OFICIO ELECTRÓNICO

ORD. N° : 303
ANT. : PROYECTO DE ROTURA Y REPOSICIÓN DE PAVIMENTO PARA CONEXIÓN SANITARIA, EN CALLE MIGUEL ROJAS ACUÑA N° 14502, ANTOFAGASTA.
MAT. : ENVÍA OBSERVACIONES A PROYECTO DE ROTURA Y REPOSICIÓN DE PAVIMENTO PARA CONEXIÓN SANITARIA, EN CALLE MIGUEL ROJAS ACUÑA N° 14502, ANTOFAGASTA.
ADJ. : No Hay

Antofagasta, 07 febrero 2025

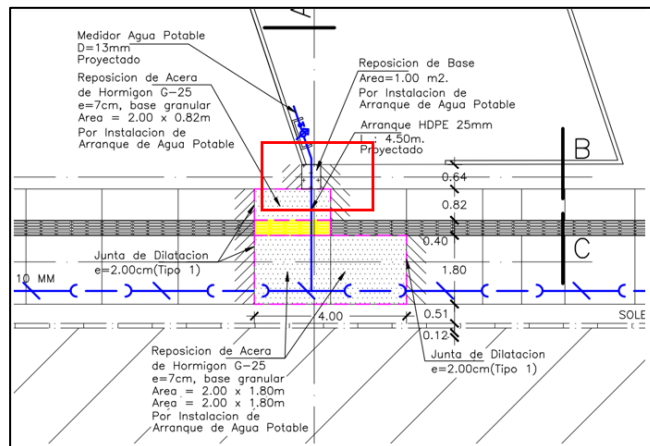
- 2.1. Se solicita entregar dos viñetas por separado, una que indique rotura de pavimentos y otra viñeta que indique reposición de los pavimentos.
- 2.2. En intersección de Calle Miguel Rojas con Calle Floreal Recabarren se solicita que se haga consideración de la reposición de las baldosas destacadas en color rojo.

- 2.3. Según se observa en planimetría e imágenes, se hará reposición de baldosas MINVU 0 y MINVU 1, por lo que falta adjuntar detalle de baldosa podotáctil MINVU 0 en plano.

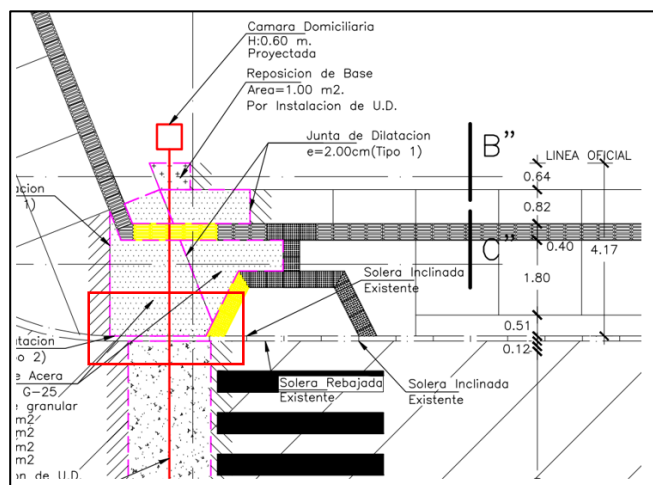
- 2.4. En base a lo anterior, se debe indicar en planta si la reposición corresponde a baldosas MINVU 0 o baldosas MINVU 1, ya que ambas presentan Hatch amarillo, diferenciar ambas e incluirlas en simbología.
- 2.5. En costado oriente/sur se visualiza la reposición de base granular, favor corregir línea a color magenta tal como lo indica en la reposición de base granular de la intersección Calle Miguel Rojas con Calle Floreal Recabarren. Incluir también en simbología la reposición de la base granular.

2.6. Acotar todas las distancias en planta.

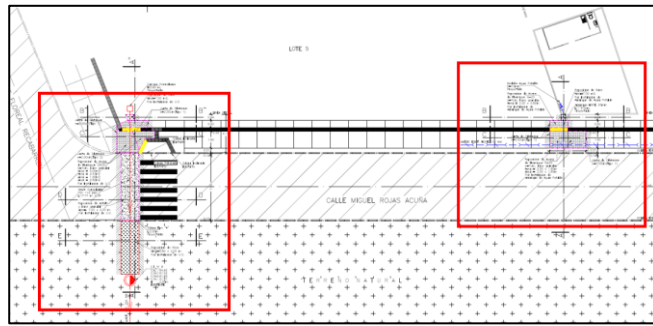
2.7. En intersección de Miguel Rojas con Calle Floreal Recabarren falta indicar en nota y acotar la reposición de la solera retirada. Corregir.

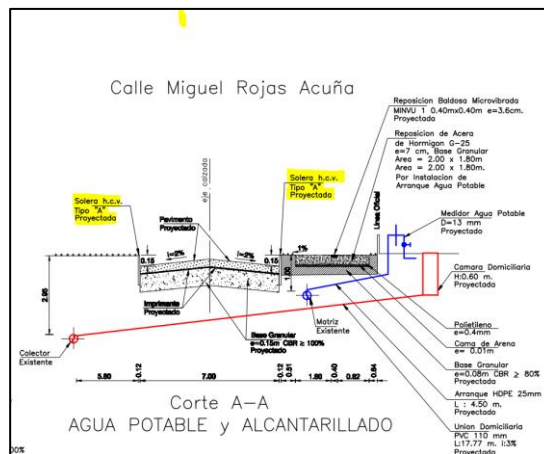
2.8. Corte que muestra intervención para conexión de agua potable debe presentarse por separado del corte para la conexión de alcantarillado. Esto para visualizar de forma independiente la reposición de calzada, solera, baldosas, aceras, etc.

2.9. Corte A-A es discordante entre conexión de agua potable y alcantarillado, puesto que el primero no considera intervención de la calzada, mientras que el segundo si la interviene.

2.10. Incluir corte A'' - A'' de intersección de Calle Miguel Rojas con Floreal Recabarren.

2.11. En corte A-A se indica pavimento asfáltico proyectado en 7 m, lo que corresponde en este caso al corte A''-A'', favor de corregir.

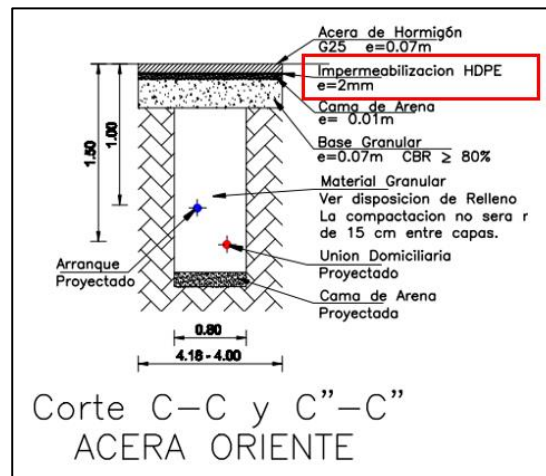
2.12. En corte A-A se indica solera proyectada en ambos costados de la calzada, lo que no corresponde a este corte. Aquello aplicaría para corte A''-A''.

2.13. El plano de ubicación debe ser escala 1:5.000, lo cual se debe indicar en planimetría.
